COMMUNE DE PIERREFEU-DU-VAR

PLAN LOCAL D'URBANISME

PIECE N°1 NOTE DE PRESENTATION

REVISION ALLEGEE N°1

Loupe sur la ZAC des Cèdres (extrait du PLU 2007 : Plan n°4.2e)

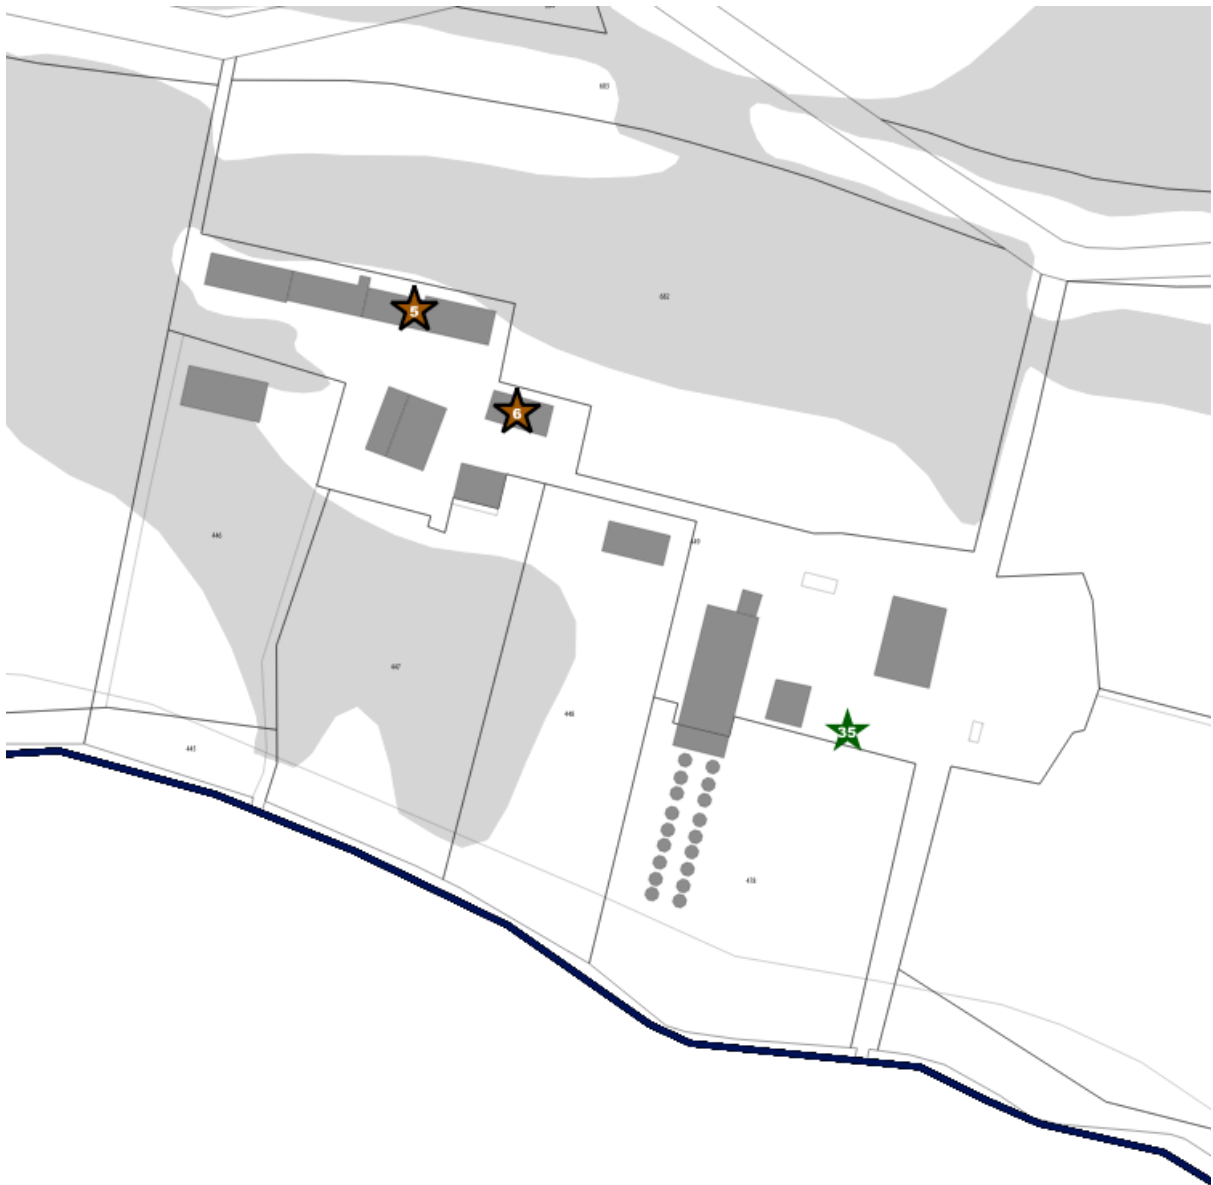
Les différentes procédures d'évolutions du PLU initial, qu'il s'agisse de modifications, de révisions simplifiées ou de déclarations de projet n'ont jamais porté sur cette zone et, à ce titre, cette loupe a toujours été conservée, sans modification aucune, dans les documents graphiques du règlement. Dans le cadre de la révision générale du PLU, approuvée le 4 février 2020, la zone UZ n'a une nouvelle fois fait l'objet d'aucune modification. Ainsi, cette loupe aurait dû être réintégrée dans les documents graphiques du règlement du PLU révisé. Par oubli, cette loupe n'a pas été réintégrée dans ces documents graphiques. Cette omission constitue une erreur matérielle qu'il convient de rectifier.

La présente procédure procède donc à la rectification de cette erreur matérielle, en réintégrant cette loupe dans les documents graphiques du règlement (planche n° 4-e).

Fiche n°11 de l'annexe 2 du règlement

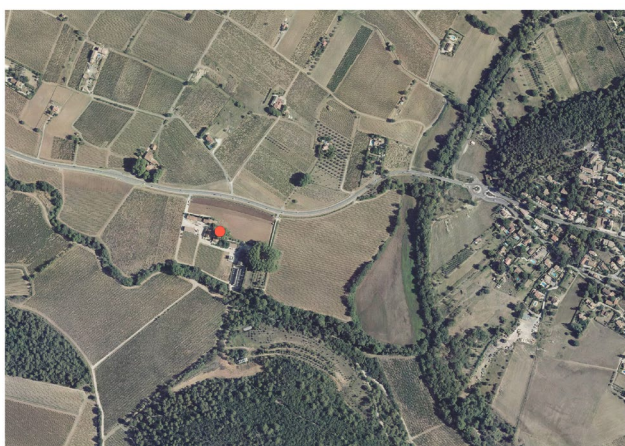
Ce nouveau bâtiment est désormais identifié sur les documents graphiques (n° 4.b / Plan de zonage Sud-Ouest – Echelle : 1/5000è). Il porte le n°11.

Le Pavillon la Belletrude

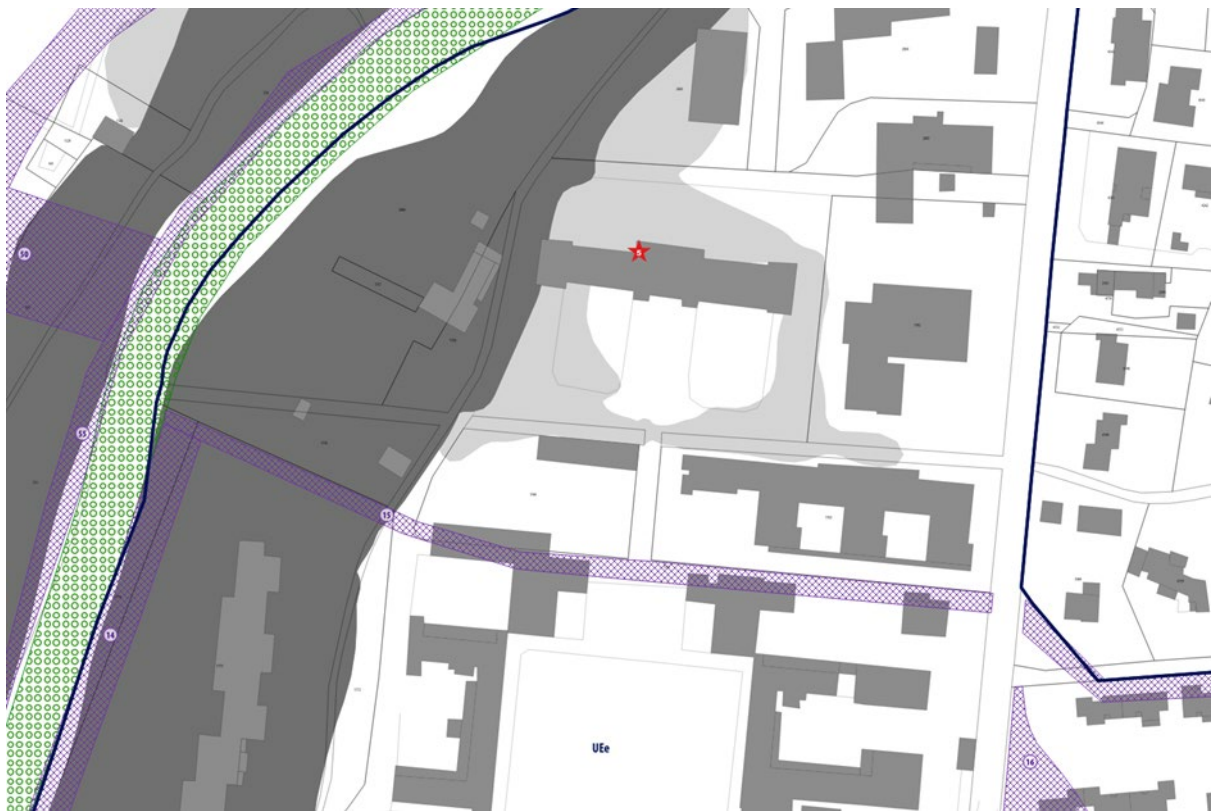
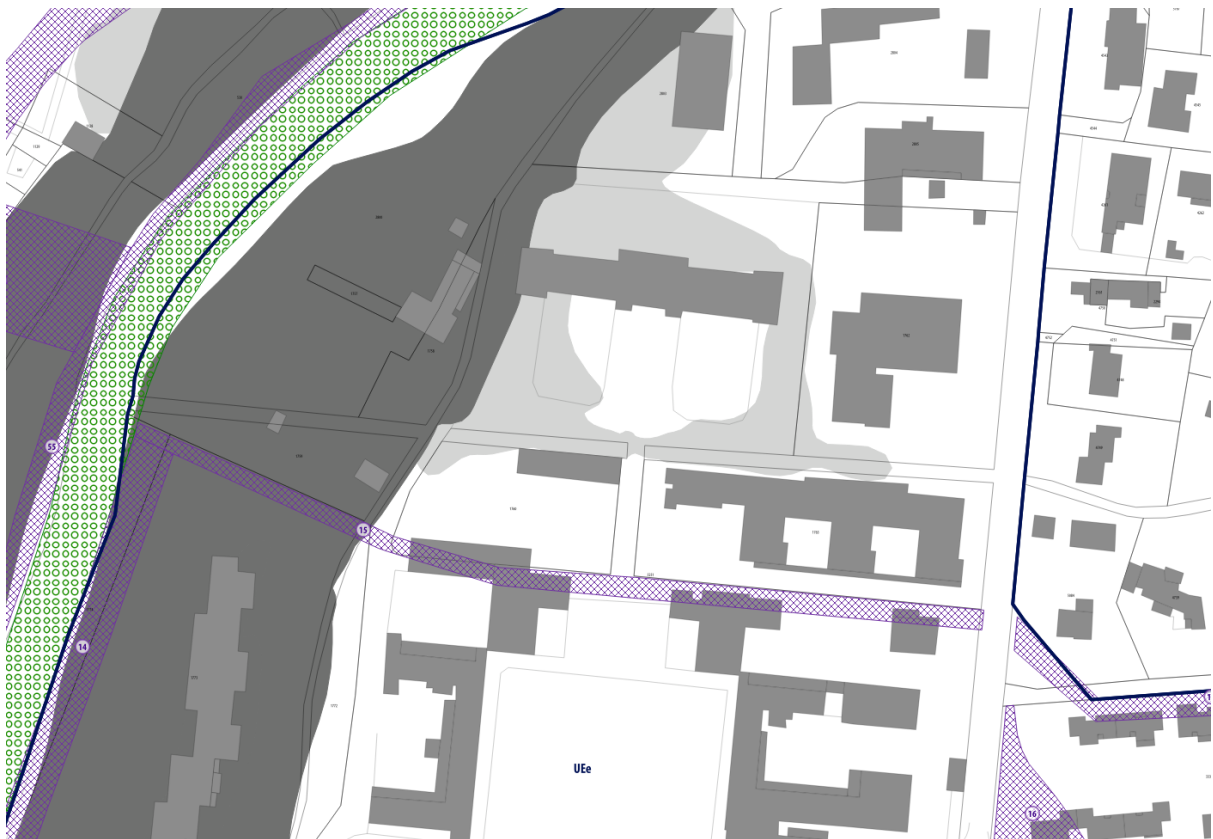
Le Pavillon le Belletrude est un des bâtiments appartenant au Centre hospitalier Henri Guérin. Il est identifié en tant qu'élément du patrimoine bâti à protéger ou mettre en valeur « *pour des motifs d'ordre culturel, historique ou architectural* », en application de l'article L. 151-19 du code de l'urbanisme. A ce titre, ce bâtiment (n°5) est intégré au règlement dans la liste correspondante à l'article 5.4 (Chapitre 2 / Titre 1). Il est également reporté sur les documents graphiques (n° 4.b / Plan de zonage Sud-Ouest – Echelle : 1/5000è).

Cette suppression ne remet nullement en cause la 2^{ème} orientation du PADD qui entend « *Protéger et valoriser le patrimoine pierrefeucaïn* », « *notamment les quelques bâtiments du XX^{ème} siècle* ». Cette 2^{ème} orientation précisant, en outre, que « *Cet objectif de protection ne doit pas empêcher que des démolitions (partielles ou totales) puissent être effectuées, si l'état de la construction et les risques qu'il fait porter le justifient.* » L'état général du bâtiment étant assez dégradé, sa démolition, sa rénovation ou sa réhabilitation lourde pourraient ainsi être plus aisément envisagées.

Extrait du PLU approuvé (2020)

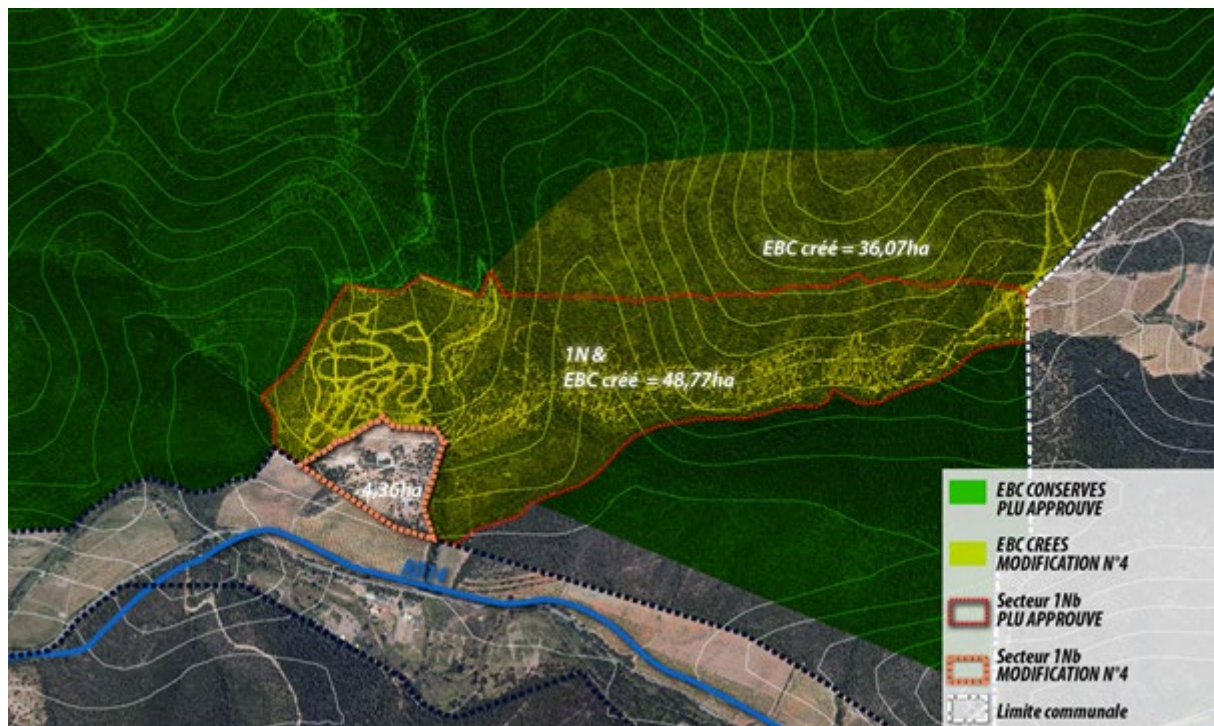
A ce titre, ce bâtiment (n°12) est reporté sur les documents graphiques (n° 4.b / Plan de zonage Sud-Ouest – Echelle : 1/5000è).

Néanmoins, sa localisation sur le plan précité est erronée, ce qui constitue, de fait, une erreur matérielle. La présente révision alléguée¹ rectifie cette erreur matérielle en localisant correctement ce bâtiment sur les documents graphiques. Cette rectification est, bien évidemment, totalement cohérente avec la 2^{ème} orientation du PADD, qui affiche la volonté de « *Protéger et valoriser le patrimoine pierrefeucain* ».

La délimitation de la zone UC dans le PLU approuvé (2020)

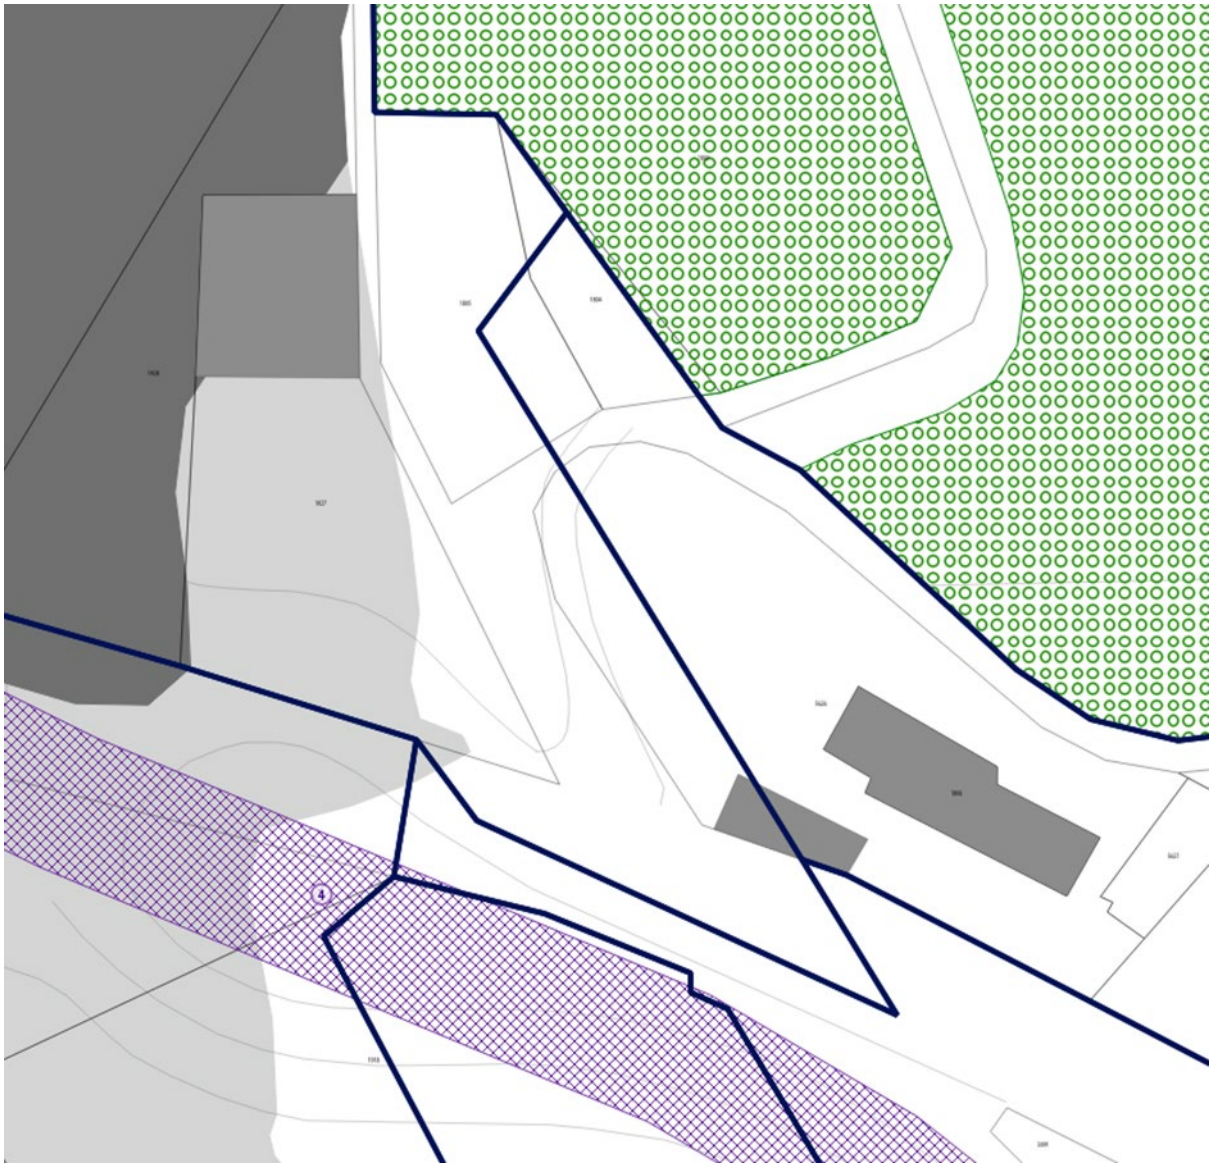
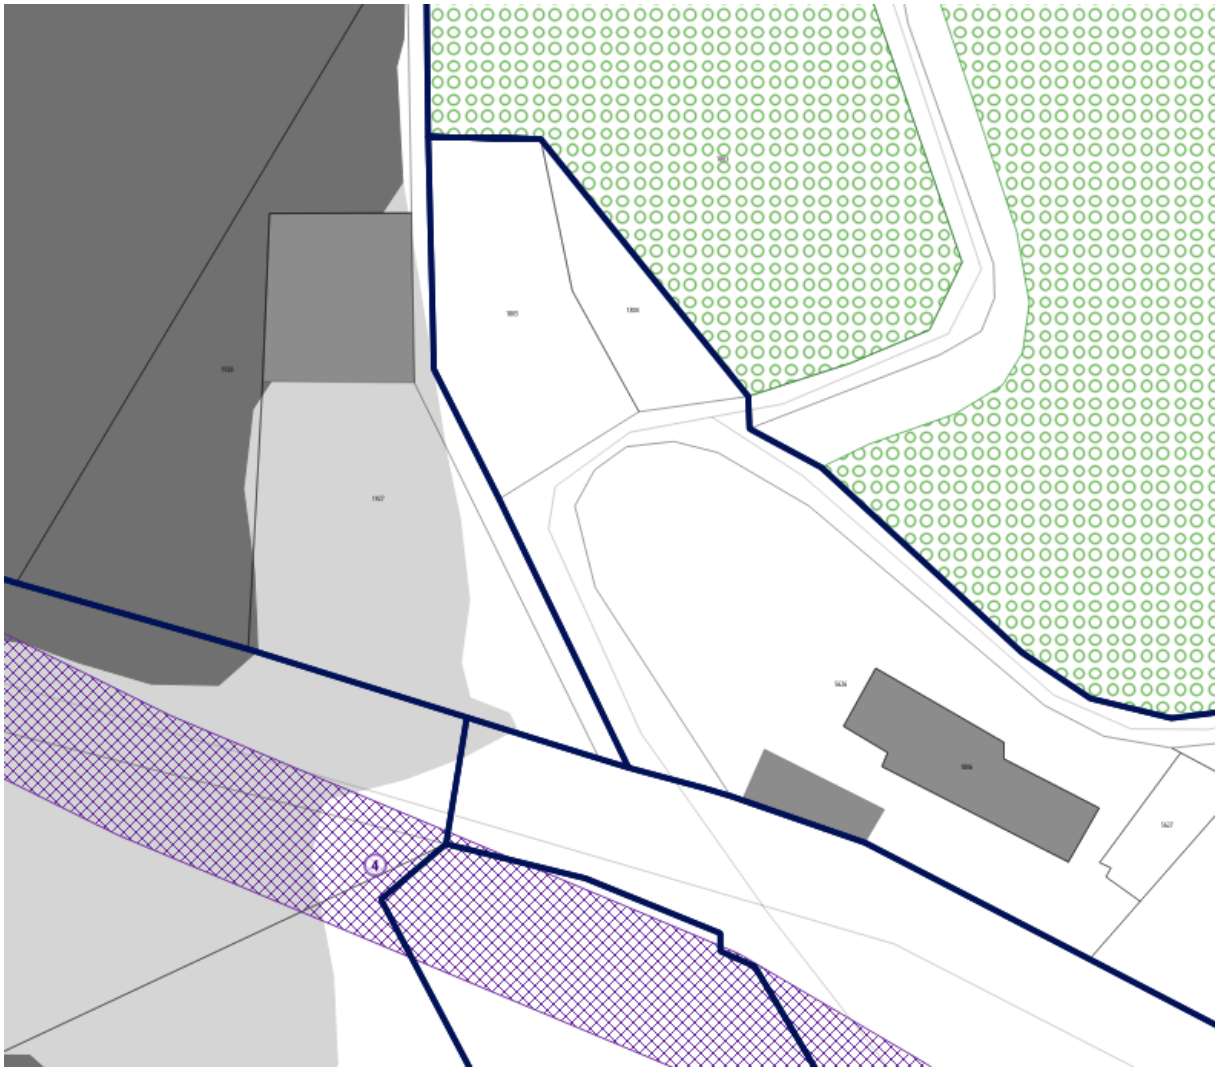
La révision du PLU, approuvée en 2020, a modifié ce zonage UCc, en renvoyant en zone naturelle (Na) une partie du terrain, sans qu'aucune raison particulière ne soit évoquée, ni ne fasse l'objet d'une quelconque justification.

Cette modification du zonage UCc original constitue une erreur matérielle qu'il convient de rectifier. Elle réduit, de fait, les droits à construire des parcelles concernées et lèse les propriétaires. La réintégration des limites du zonage UCc va permettre que le terrain bénéficie de la constructibilité qui lui est due.

Extrait du PLU approuvé (2020)

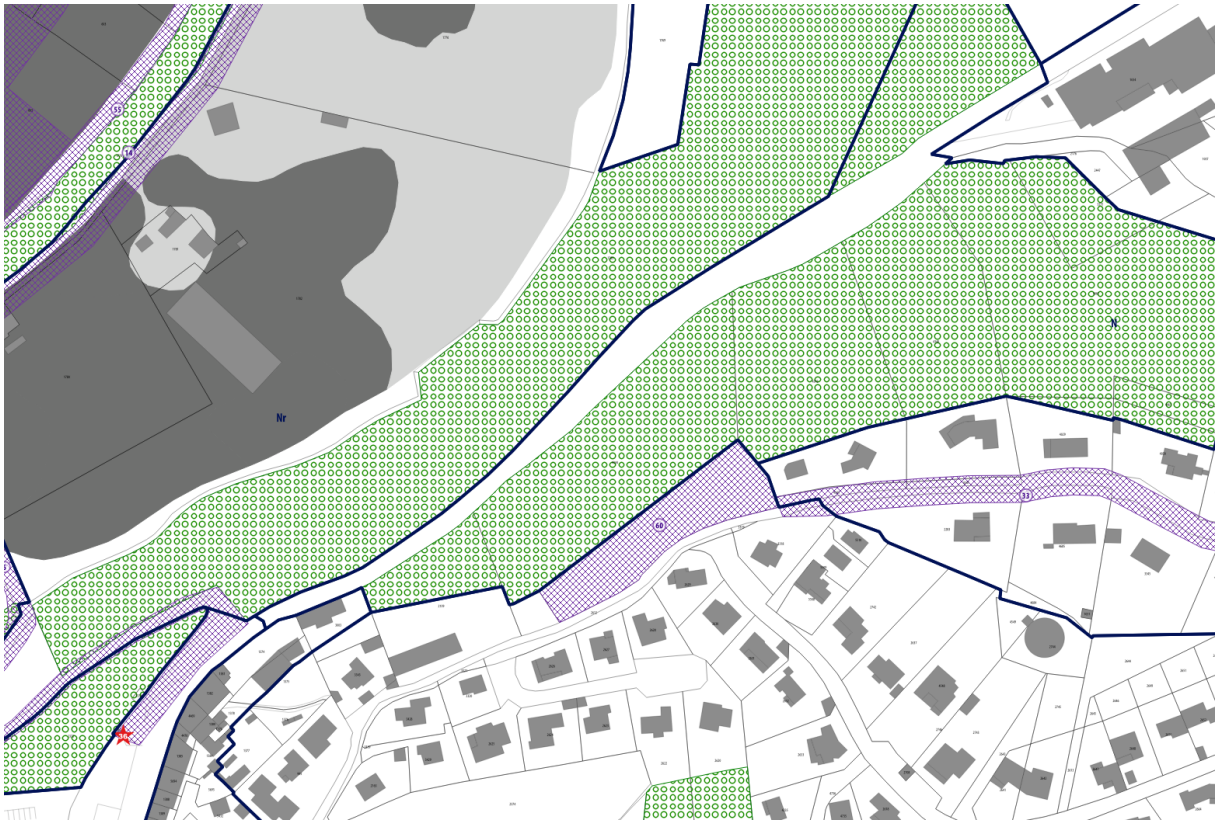
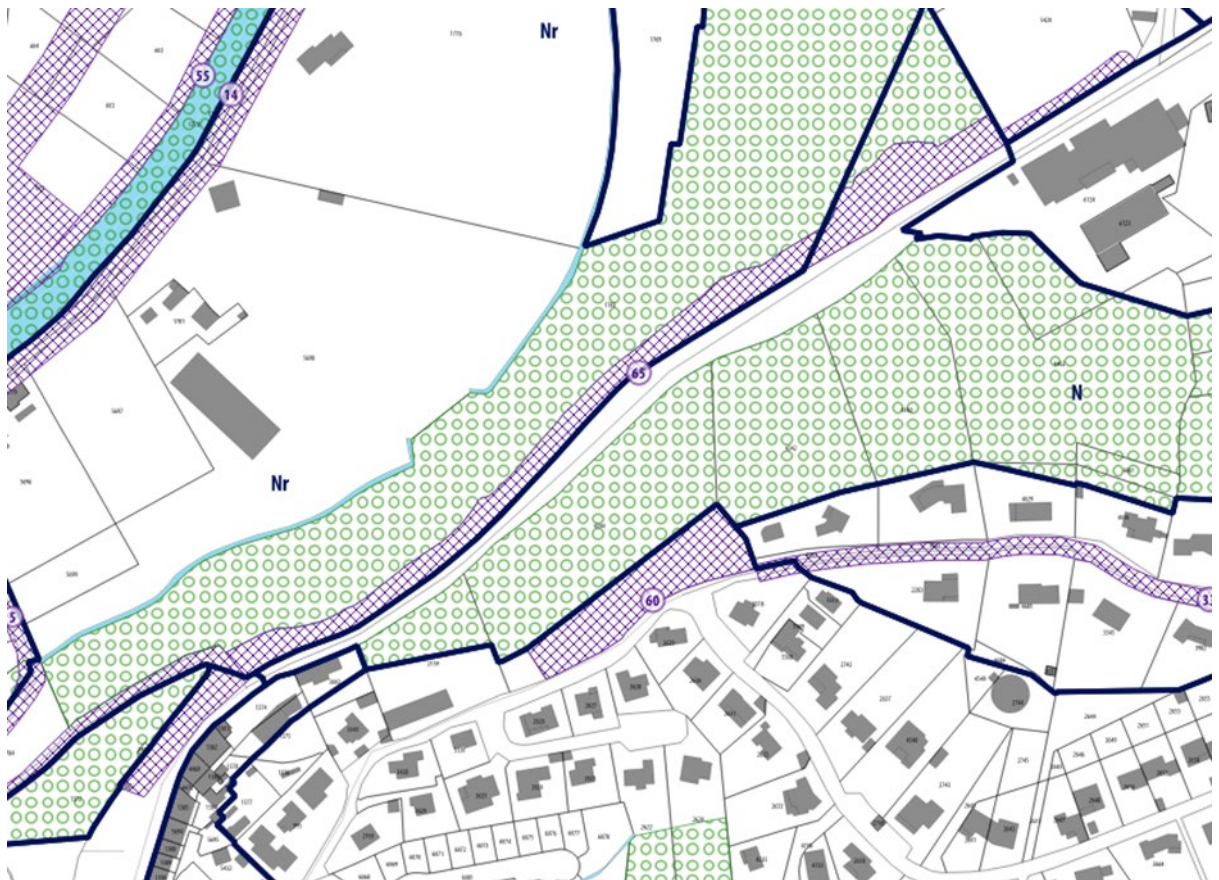
Soucieuse de développer le maillage des modes « doux » au sein des tissus urbanisés, notamment en matière de liaisons inter-quartiers, la commune prévoit de réaliser une nouvelle voie piétonne et cyclable entre le centre du village (place du Dixmude) et les quartiers Nord de l'agglomération, assurant ainsi la connexion avec l'hôpital, le Centre réal Martin et son projet majeur de renouvellement urbain, puis, par extension, les autres quartiers périphériques bordant la RD14. Ce futur aménagement est totalement cohérent avec la 14^{ème} orientation du PADD qui entend « Répondre aux besoins en matière de mobilité », notamment en développant « les liaisons inter-quartiers en favorisant (...) la réalisation de liaisons douces, notamment entre certains quartiers, les grands équipements (...) et le centre-ville ». Par ailleurs, la commune n'étant pas propriétaire du foncier, cette nouvelle voie douce fait l'objet d'un nouvel emplacement réservé (ER) n°65, reporté sur les documents graphiques et intégré dans la liste des ER.

La réalisation de cette future voie douce a pour impact de supprimer des EBC sur une surface totale de 0,6 hectare (6161 m²). Son tracé, en bordure de la RD14, totalement sécurisé (en contre-bas de cette voie), son ampleur (10 mètres de largeur moyenne), son implantation correspondant à l'élargissement et au prolongement d'un sentier existant, dénommé « Piétonnier des Héros du Dixmude », vont permettre de créer un nouvel espace qui, en certains endroits mettra en relation les usagers avec la richesse du grand paysage pierrefeucain (effet de belvédère sur la plaine agricole et les contreforts du massif des Maures).
